主題視察報告

核四廠接地系統之探討

行政院原子能委員會核能管制處
中華民國九十三年十月二十六日

照片一：一號機反應廠房東側牆之預埋接地線

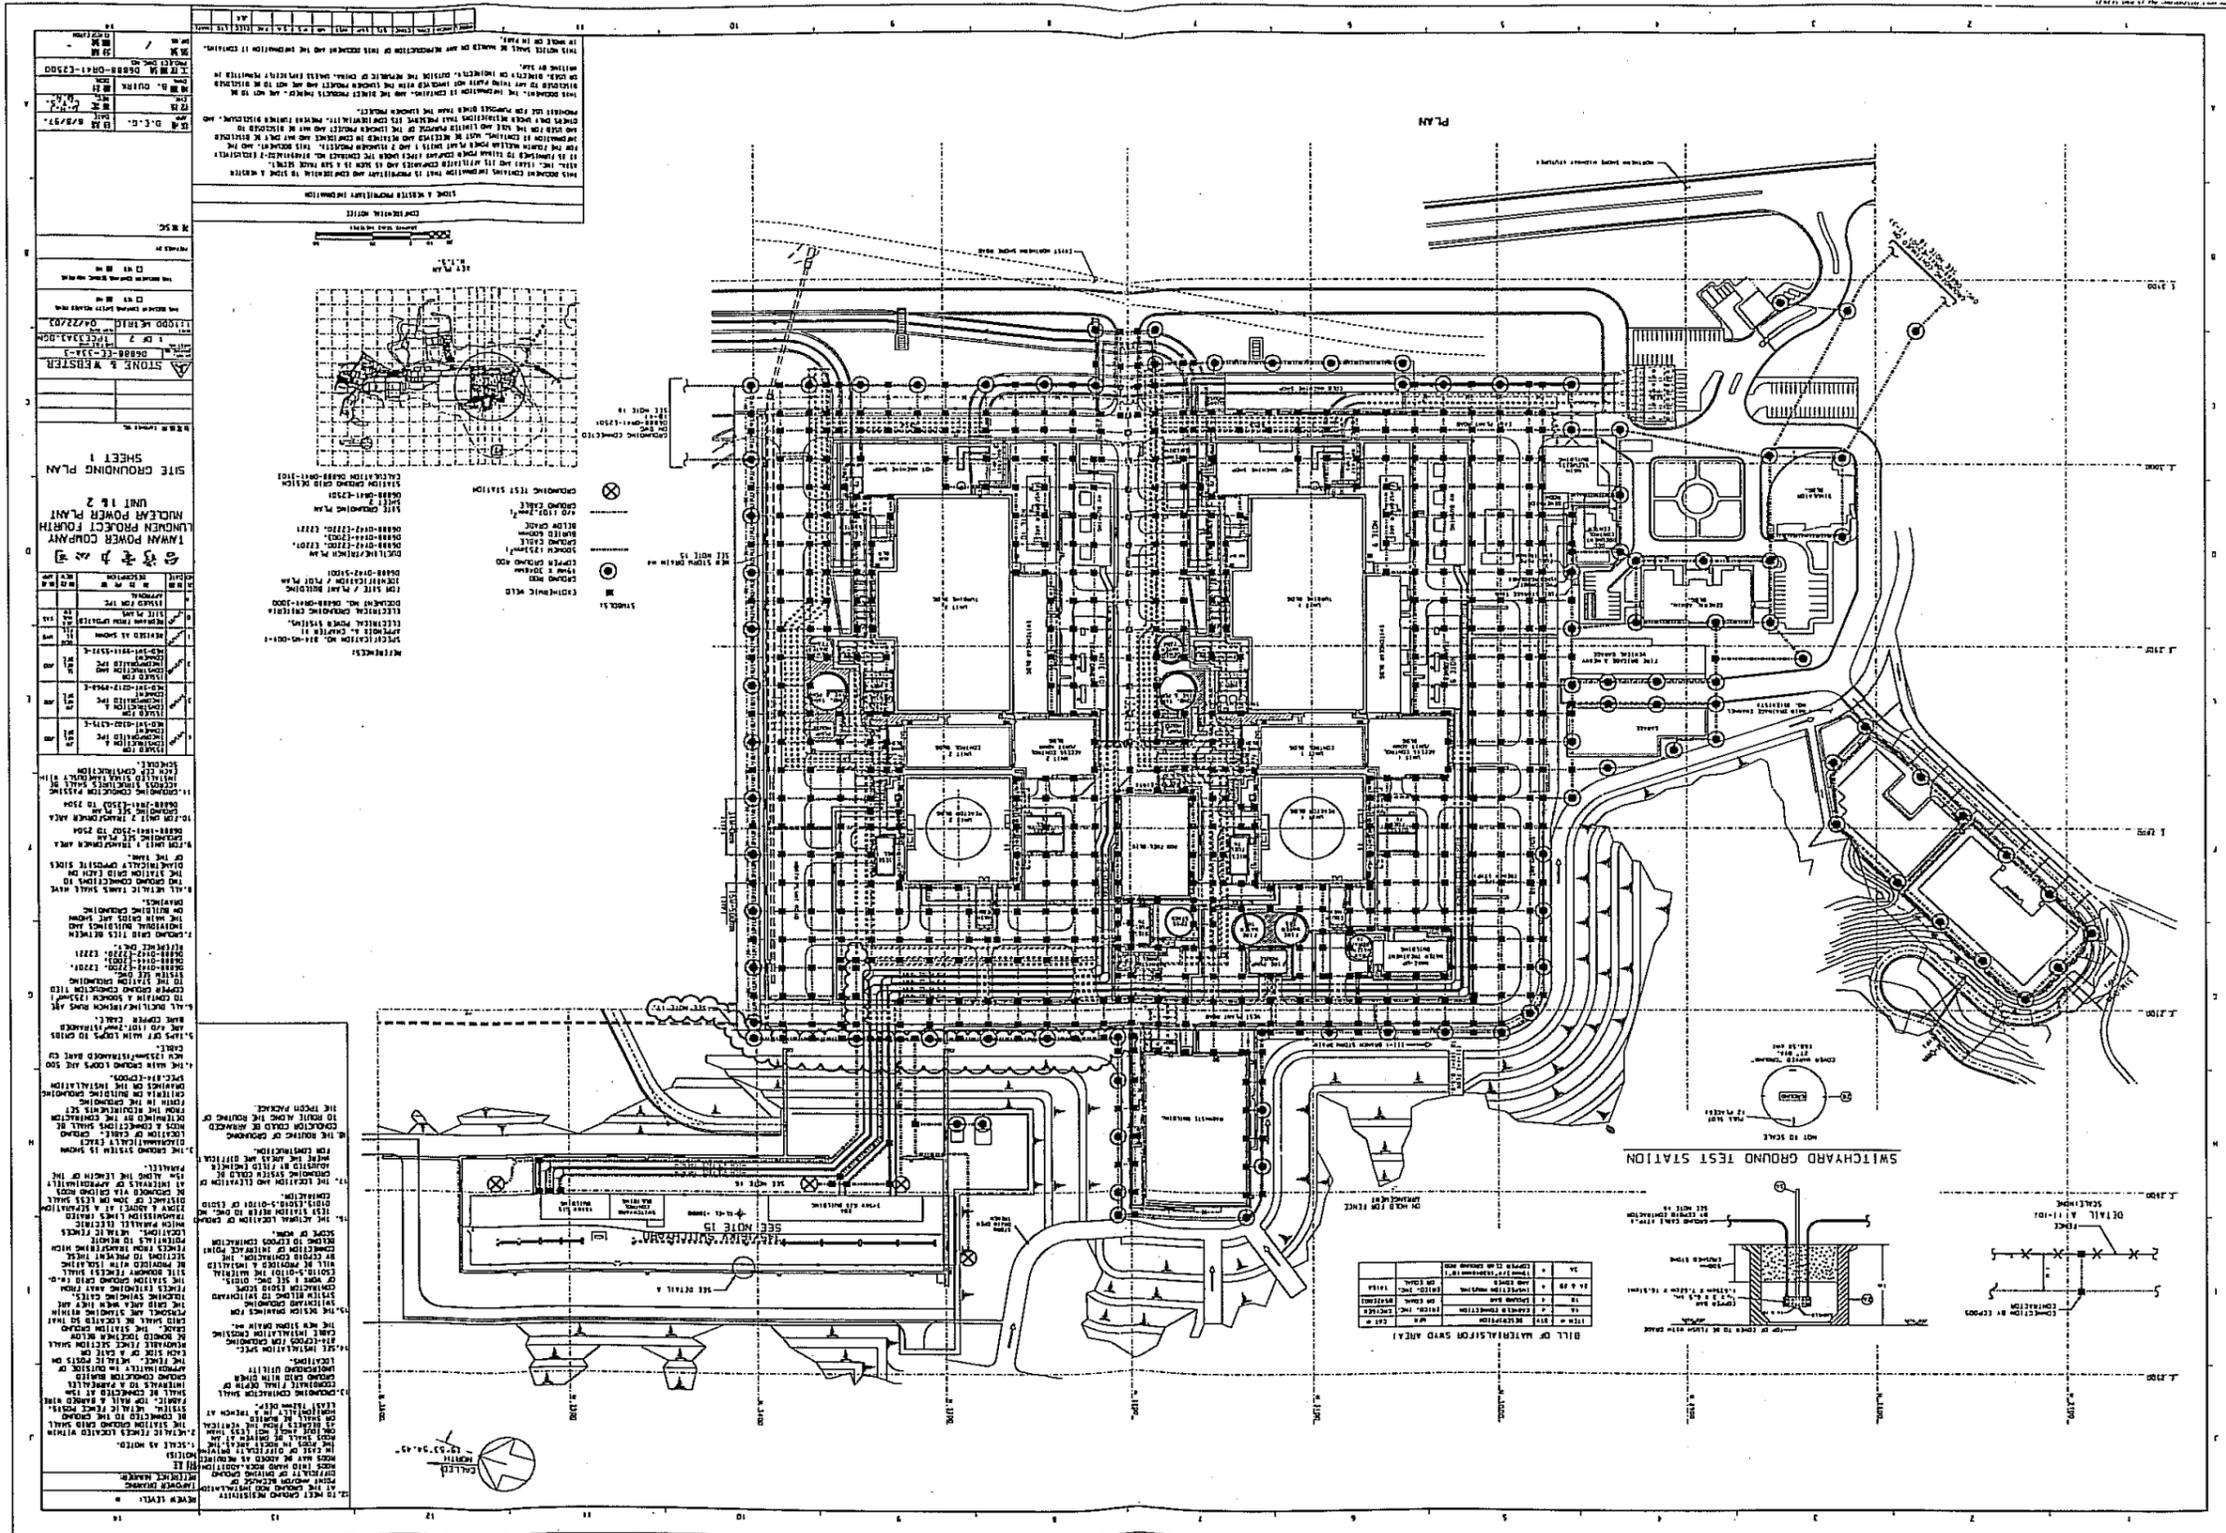
核四工程目前主要進行廠房結構體施作，廠區接地網尚未進行施工，施工處預定於九十三年底將「廠區接地網安裝工程」公告招標，明年六月展開相關安裝作業。依工程進度，接地系統工程之施作主要為配合廠房結構工程之設備接地之接地線預埋作業（照片一、二）。施工處依據「LMP-ELD-007 接地與避雷系統檢驗作業程序書」查驗承包商施作之接地線，該程序書主要檢驗項目有接

地電阻量測、接地線接頭火泥熔接處理、接地棒之埋設、接地墊板埋設及避雷系統等安裝檢驗。由於工程進度延宕，主要接地系統尚未展開，目前以檢查接地線接頭火泥熔接處理及接地墊板埋設等項目。查閱九十三年七月二十日一號機反應器廠房 EL+4800 之接地系統安裝檢驗之品質文件，由於該樓板混凝土澆置前必須完成接地線檢查，承包商新亞公司就接地線自主檢查於九十三年七月十九日完成後，經由電氣課及品質課在九十三年七月二十日就接地導線及連接接頭等進行檢驗合格。本次查閱之接地及避雷系統安裝檢驗表主要施作項目為設備外部未帶電之鐵構接地，並依規定以對角方式預埋接地線（照片二），其接地線使用 4/0 AWG（ 107.2 mm^2 ）之裸銅線。承包商在混凝土澆置時，用帆布包裹裸銅線避免遭混凝土污染（照片三、四）。
